1.1	CONCEPTO TÉCNICO No. CT:	5635
1.2	ÁREA:	INVESTIGACIÓN Y DESARROLLO
1.3	COORDINACIÓN:	CONCEPTOS TÉCNICOS
1.4	REFERENCIA CRUZADA RADICADO FOPAE:	2009ER12423
1.5	RESPUESTA OFICIAL No. RO:	38512

2.1	SOLICITANTE:	JUAN REINALDO SUÁREZ MEDINA CURADURÍA URBANA NO.1
2.2	PROYECTO:	CALLE 141A No. 99B-39
2.3	LOCALIDAD:	11 SUBA
2.4	UPZ:	28 EL RINCON
2.5	BARRIO O SECTOR CATASTRAL:	LAS FLORES
2.6	DIRECCIÓN:	CALLE 141A No. 99B-39
2.7	CHIP:	AAA0131KPLW
2.8	FECHA DE EMISIÓN:	7 DE OCTUBRE DE 2009
2.9	EJECUTOR DEL ESTUDIO:	ESPINOSA Y RESTREPO Ltda.

El presente concepto técnico corresponde a la **primera revisión** realizada por la Dirección de Prevención y Atención de Emergencias, del informe "Análisis de Microzonificación Local Edificio a Construirse en la Carrera 100A No. 141-10 de Bogotá" elaborado por el Ing. Carlos Restrepo, a construirse en el predio ubicado en la Calle 141A No. 99B-39 de Bogotá. El cual fue radicado el 15 de Septiembre de 2009 mediante oficio 2009ER12423, por el Arq. Juan Reinaldo Suárez Medina de la Curaduría Urbana No.1 en cumplimiento a lo estipulado en el Decreto 193 de 2006.

5 PRIMERA REVISIÓN DEL ESTUDIO- RAD FOPAE: 2009ER12423

Figura 1. Localización del Proyecto Calle 141A No. 99B-39.

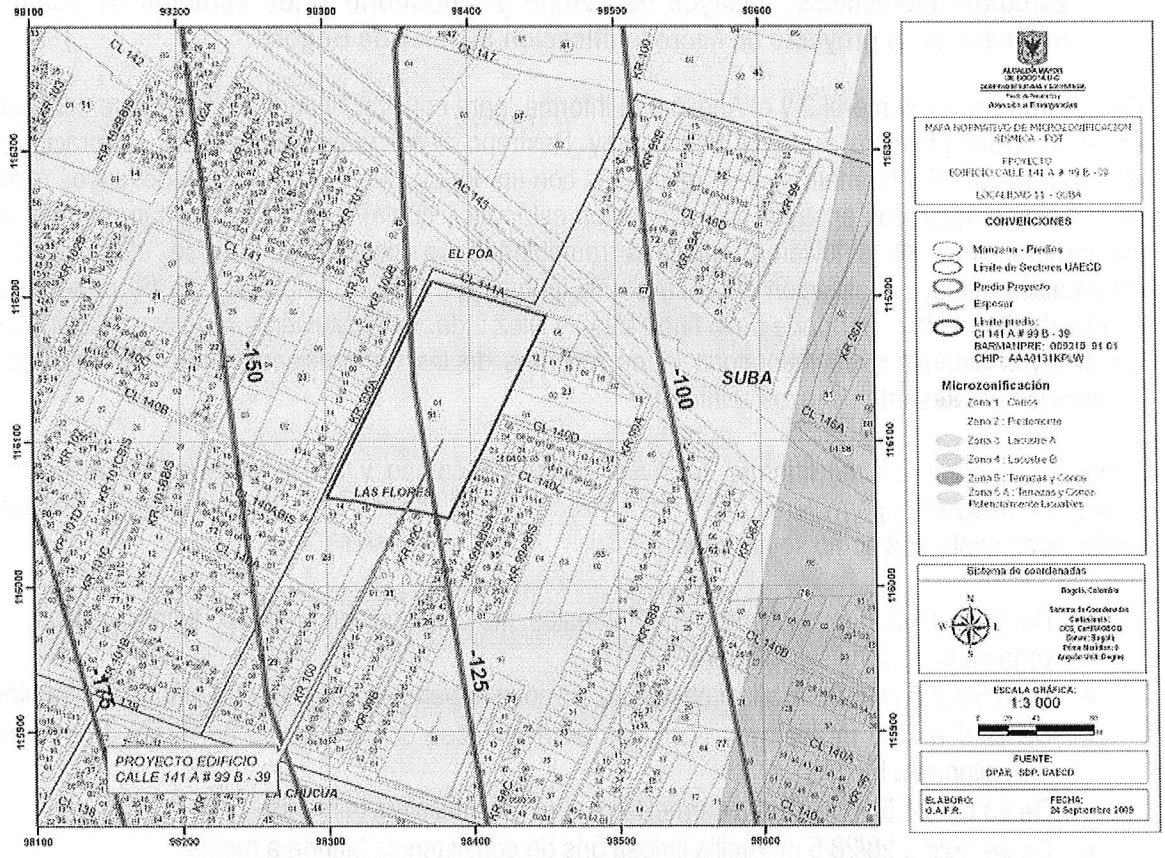
En el numeral 1 del informe presentado por el consultor, se indica que el sitio del proyecto se encuentra localizado en la Zona 4 - Lacustre B según el Decreto 193 de 2006, lo cual es consistente con la localización presentada en la Figura 1 del presente concepto.

- Ajustar la profundidad del basamento rocoso del perfil de análisis dado que de acuerdo al estudio de Microzonificación Sísmica de Bogotá se encuentra aproximadamente a 125 ± 25 m (ver Figura 1 del presente concepto).
